<b>Møte:</b>	<b>Avklaringsmøte - 04 akt D – 10 Laboratoriemedisin - NRH</b>	<b>Prosjekt:</b>	<b>Nye Aker og Nye Rikshospitalet</b>
<b>Saksnr:</b>	130764	<b>Dok.dato:</b>	12.10.2022
<b>Møtedato:</b>	12.10.2022	<b>Sted:</b>	Teams

<b>Møte</b>	<b>Medvirkning hovedaktivitet D - Gruppe 10 Laboratoriemedisin RH</b>	<b>Prosjekt</b>	Nye Aker og Nye Rikshospitalet
<b>Saksnr</b>	130764	<b>Dok.dato</b>	15.9.22
<b>Medvirkn.møtedato</b>	07.09.2022 / start kl. 12:32 – slutt kl. 15:30	<b>Frist for tilbakemeld</b>	28.09.22 kl 12
<b>Medvirkn.gr.leder</b>	Anne Ytreeide Stabell

#### **Analysehall, plan 07:**

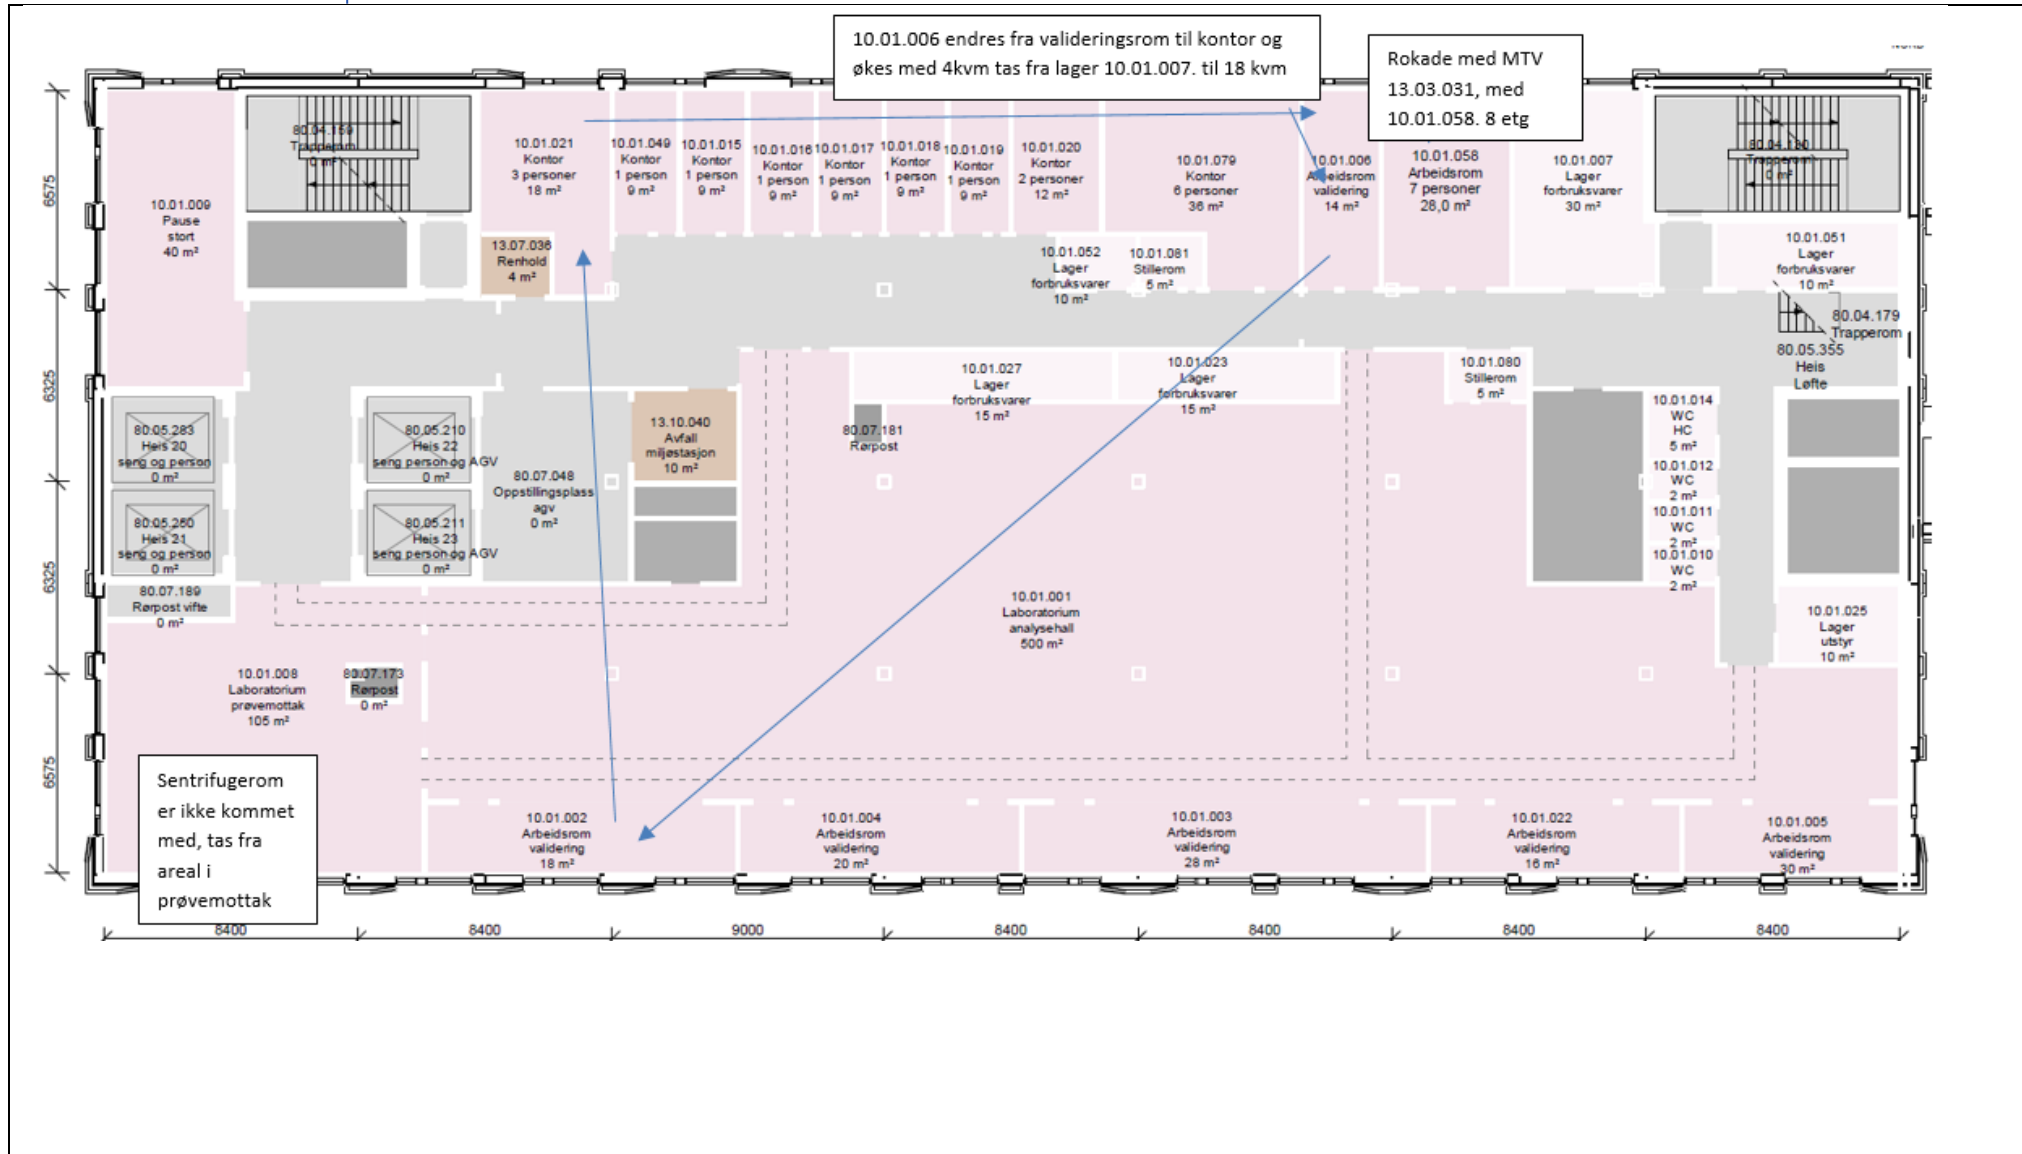
Det ligger inne to tradisjonelle rørpoststasjoner og en 1-1 rørpost i planet. Plassering og ruting av rørpost håndteres i detaljprosjektet. Som en forberedelse til dette oppfordres MVG til å vurdere hvordan prøveflyten skal fordeles. **Det ønskes ytterligere en 1-1rørpost i 7 etg som kan videresende prøver til 8 etg (se forklaring i punkt nedenfor).** **HSØ PO: Detaljering av rørpost avklares i detaljprosjektet.**

Et kontor (10.01.058) tilhørende SPES er i underlaget til møtet plassert på plan 07, men er ønsket i plan 08. MVG gir en tilbakemelding på hvilket areal som ønskes byttet plan og avklarer eventuelt med gruppeleder i MVG-18 hvis MTA verksted (13.03.031) flyttes.

- Arbeidsrom 10.01.058 28kvm flyttes til 8 etg (tilhører SPES og kontorer tett knyttet til instrumenter og utstyr plassert i 8 etg) Foreslås byttet med MTV rom i 8 etg 13.03.031. Må stillerom flyttes med? Ikke avklart med TIK. Videreføres til detaljprosjekt

- Behov for trallerom (prøvetakingstraller): Det bør settes av plass i nærheten av Prøvemottak (ca 12kvm tas fra Prøvemottak areal)
- Sentrifugerom er ikke tegnet inne prøvemottak 10.01.008, ønsker å bruke av areal fra prøvemottak for å inkludere sentrifugerom. Beslutning om størrelse og plassering tas i detaljprosjekt. Sentrifugerommet i PA må ha plass til 3 sentrifuger, 2 kjøleskap og 2 fryserer -30°C og -30-70°C. Hvitt areal. Deles opp i detaljprosjektet

- Arbeidsrom/valideringsrom 10.01.006 (14 kvm PNA) ønskes flyttet inn i område nær prøvemottak.
- Kontorpersonale arbeidsrom/ valideringsrom flyttes til 10.01.021 kontor fra 10.01.002 valideringsrom, rommet skilles av med ett rom for å ta tlf separat fra andre.

- Plassering av valideringsrom/ arbeidsrom overføres til detaljprosjekt, da det er avhengig av innspill fra leverandør mot automasjon
- Underfordelingsrom for EL. Har dør inn i analysehall. Denne kan ifølge referat fra D3 ikke endres, men i tegninger i D4 kan man se at dør fra dette rommet går ut i AGV rom. I 9 etg går det dør både til AGV rom og til instrumentrom. Dette ønskes videreført til detaljprosjekt som en ny diskusjon

- Det er ønsket 1-1rørpost (Tempus) fra prøvemottak i 7 etg til spesiallab i 8 etg for å unngå hyppige pakninger av prøver i bobleplast for forsendelse. Dette siden vareheis viste seg å være en uhensiktsmessig løsning.

- Ikke tegnet inn fra D3 til D4 og bes fulgt opp i detaljprosjekt: Legge til mikroskoprom 12kvm (ta areal fra analysehall), kan ikke være nær vindu, men er avhengig av nærhet til hematologi valideringsrom Evt kan validering hematologi være trukket mer inn i rommet enn de andre valideringsrommene slik at mikroskop inkluderes i valideringsrom for hematologi (plassering i detaljprosjekt). Vil være del av «hvitt areal».

- 2 rørpoststasjoner, en er GRANIT og plasseres i PA (prøvemottak).
- 1-1 og rørpoststasjon inn i analysehall nær kjøleskap. Nøyaktig plassering av disse kan ikke angis før etter kommunikasjon med leverandør. Inngår som «hvitt areal» i plasseringen. Samt ytterligere ønske om 1-1-rørpost med utgangspunkt i 7 etg og endestasjon i 8 etg

Gruppeleder og Nye OUS avklarer med MVG 18 MTA om verksted 30 kvm (13.03.031) kan flytte til plan 7 slik at arbeidsrom 10.01.058 28 kvm flyttes til 8 etg for å bedre arbeidsflyten for SPES i plan 8. Avklaring ventes innen fredag uke 39. Følges opp av Nye OUS. HSØ PO: Verksted flyttes til plan 7, detaljeres i detaljprosjektet. (Åpen)

Mikroskoprom 12 kvm bes tegnet inn til detaljprosjektet, areal tas fra analysehall. HSØ PO: Åpen, følges opp i detaljprosjektet. |

**SHOT/SPES/FOU, plan 08:**

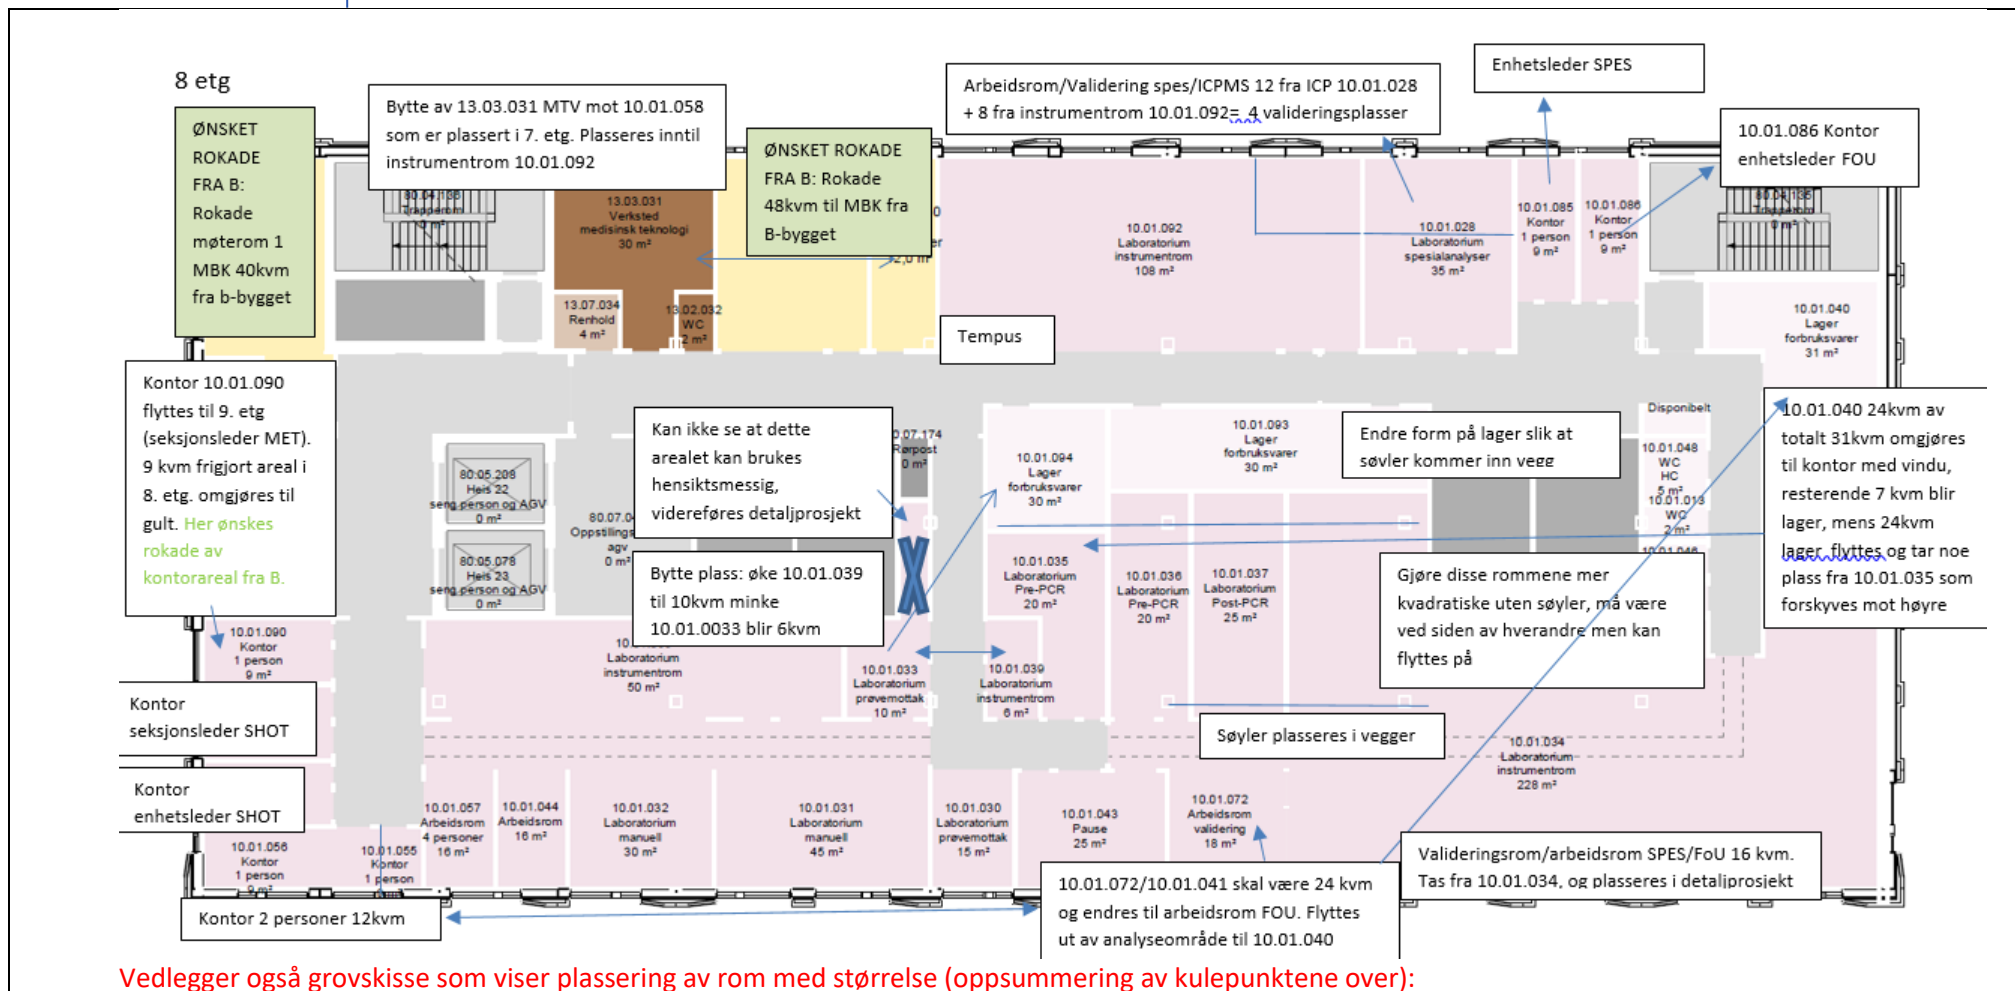
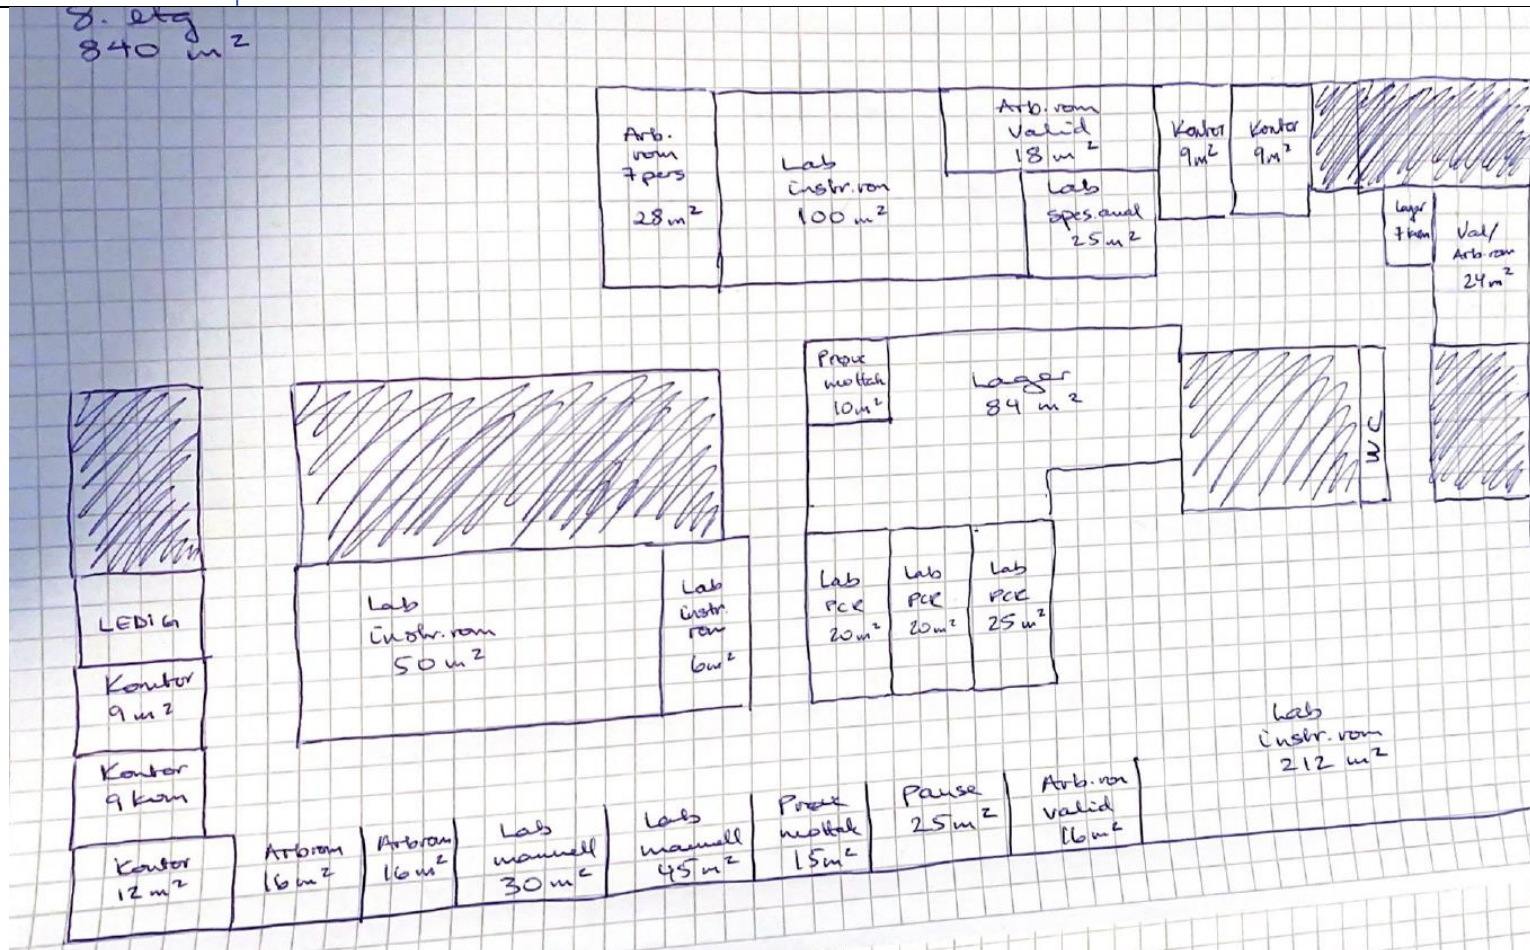
- Det er tidligere diskutert og konkludert at det ikke er behov for en vertikal intern heis mellom planene. Hvis dette nå skal endres må dette meldes som en programavklaring til HSØ PO fra Nye OUS, da dette medfører prosjekteringsendringer og kostnadsøkning. Det ønskes ikke vertikal heis, men **det er ønsket Tempus fra prøvemottak i 7 etg til spesiallab i 8 etg for å unngå hyppige pakninger av prøver i bobleplast for forsendelse. Håndtering av rørpostpatroner medfører arbeidsbelastingskader hos ansatte, og bør begrenses i størst mulig grad. 1-1 rørpost (Tempus) vil være en viktig tilleggsløsning for rask transport av prøver, men kan ikke erstatte rørpost.**

- Ulike løsninger for prøvemottakene til SPES og SHOT ble diskutert i møtet. Prøvemottaket til SHOT (10.01.030) er en varig arbeidsplass og må derfor ha dagslys. Det er ikke ønskelig fra SHOT å dele prøvemottak med SPES. Endelig plassering av prøvemottaket til SPES (10.01.033) må avklares enten i tilbakemeldingen eller i den videre detaljeringen.

- Det er ønskelig at rommene 10.01.039 og 10.01.033 bytter plassering og at rom 10.01.033 **forskyves oppover slik at det** plasseres nærmere rørpost.
- **Areal mellom rørpoststasjon og rom 10.01.033 (en del av dette rommet) har ukjent størrelse. MVG kan ikke se at man kan utnytte dette arealet hensiktsmessig. Videreføres til detaljprosjekt**

- Rommene 10.01.056 og 10.01.055 ønskes slått sammen til et 2-mannskontor **og endres fra 18 til 12 kvm. Alle rommene mellom 10.01.057 og 10.01.043 forskyves mot venstre slik at valideringsrom 10.01.072 kan endre størrelse fra 18 til 24 kvm uten at andre rom i området endrer størrelse.**

- Noen av rommene er plassert feil mellom planene 08 og 09. MVG gir en tilbakemelding på hvilke rom dette gjelder og ønsket plassering av disse. **Dette gjelder rom 10.01.072 (18kvm) i 8 etg som skal bytte plass med rom 10.01.041 (24kvm) i 9 etg. Romstørrelsen skal følge med rommet ved flytting**

- Forslag: 10.01.090 flyttes fra 8 til 9 etg og blir kontor for enhetsleder MET.
- 10.01.085 enhetsleder SPES og 10.01.086 enhetsleder FOU
- Lager totalt 91 kvm som inkluderer kjøleskap og ultrafrysere for SHOT/ SPES/ frys og kjøll nærlager FOU 7kvm.

- Ønsker at rom tilpasses slik at søyler kommer inn i, eller inntil vegg
- Alle lagerrom er avhengig av dimensjonering for å ha kjøleskap og frysere plassert inni.

- Det ønskes en endring der kontor 10.01.095, 10.01.056, 10.01.055 er plassert, slik at det blir 2 kontor a 9kvm og ett kontor a 12kvm i dette området (kan labareal forskyves mot venstre for å utnytte areal uten at korridor tar unødig stor plass?)

- Endre størrelse ICPMS rom og instrumentrom 10.01.092: for å etablere et nytt Arbeidsrom/Validering for spes/ICPMS på 20 kvm (12 kvm fra ICP 10.01.028 + 8 kvm fra instrumentrom 10.01.092 = 4 valideringsplasser). med valideringsrom ut mot vindu, og instrumenter inn i rommet.
